拍攝日期:112.12.19

工程名稱:新竹縣橫山鄉豐鄉村鄰聚落道路品質改善工程

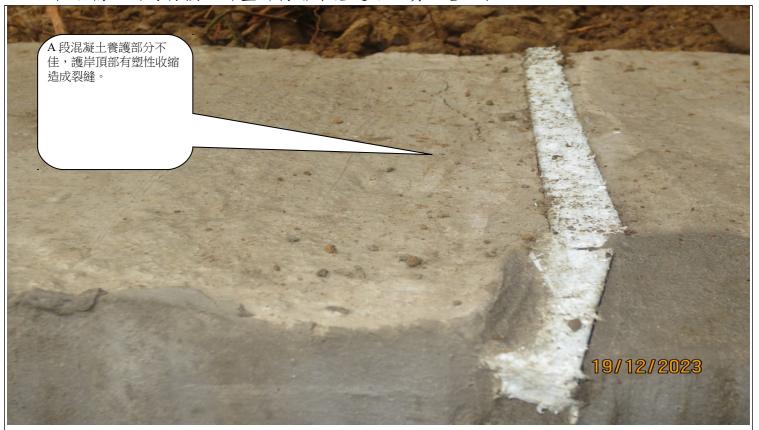
說明 A 段混凝土養護部分不佳,護岸頂部有塑性收縮造成裂縫。

A 段營建剩餘土石方、其他廢棄物處理未妥當。(混凝土殘渣)

說明 A 段擋土牆部分洩水孔之 PVC 管明顯被擠壓變形、請改善。

說明 本工程施工區現有之集水井,有雜草請一併清除。

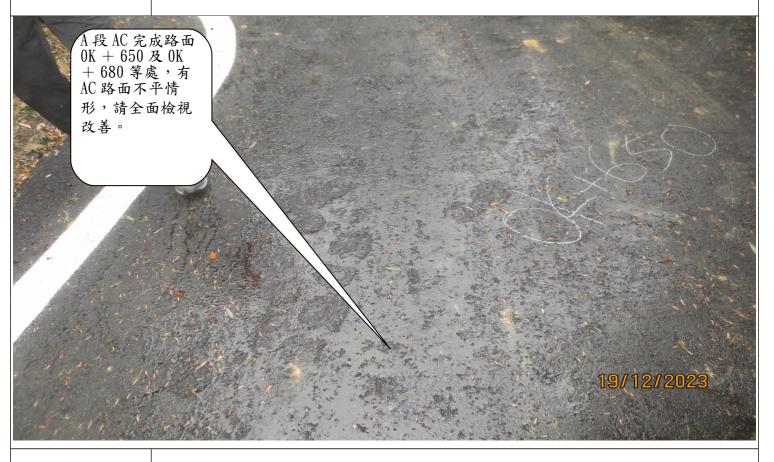
A 段路側鄰接擋土牆銜接處有明顯高程差(收尾不佳)。

A 段 AC 完成路面 0K+650 及 0K+680 等處,有 AC 路面不平情形,請全面檢視改善。

. A 段路面標線有不合規範情形,包括:黏胎致路面有胎漆、標線有胎痕或污穢情形。

. A 段路面標線有不合規範情形,包括:黏胎致路面有胎漆、標線有胎痕或污穢情形。
